Cambio brusco/ riesgo seguro

¿Cuerpo y espiga de distinto diámetro?

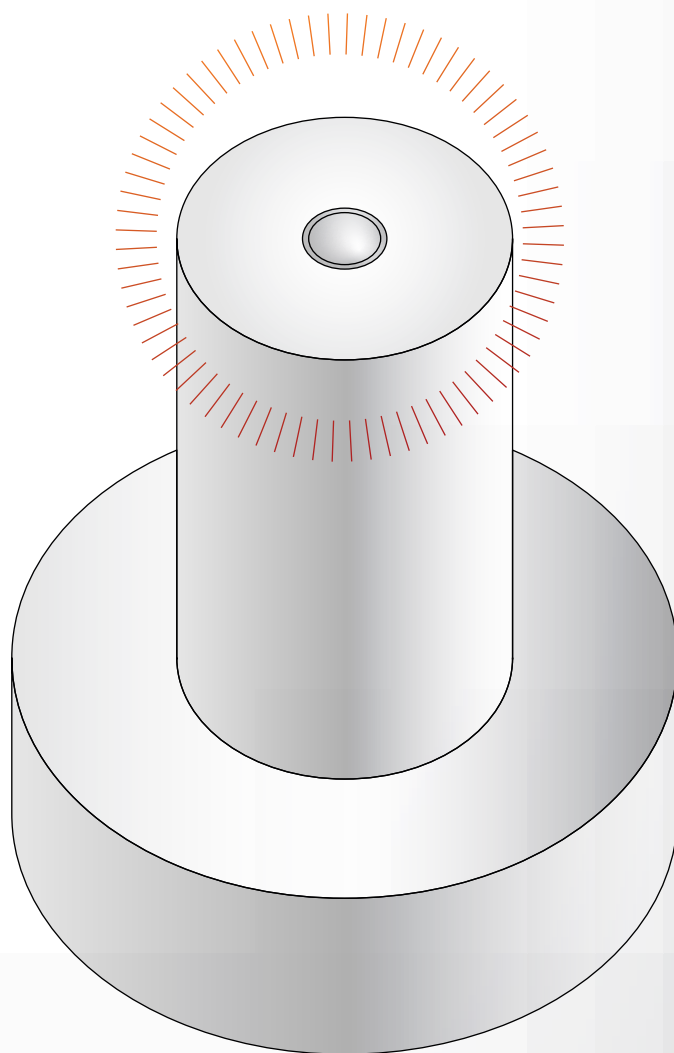
Herramienta con diseño incorrecto

Cuerpo: 62 mm Ø – Espiga: 32 mm Ø1

Grieta durante el tratamiento térmico

Cambio de sección abrupto entre cuerpo y espiga. La falta de radio en la unión concentró tensiones durante el enfriamiento, lo que generó grietas.

- ✓ Diseñar transiciones suaves entre secciones con distinto diámetro.
- ✓ Incorporar radios generosos donde haya cambios de geometría.
- ✓ Evitar uniones rígidas sin transición.
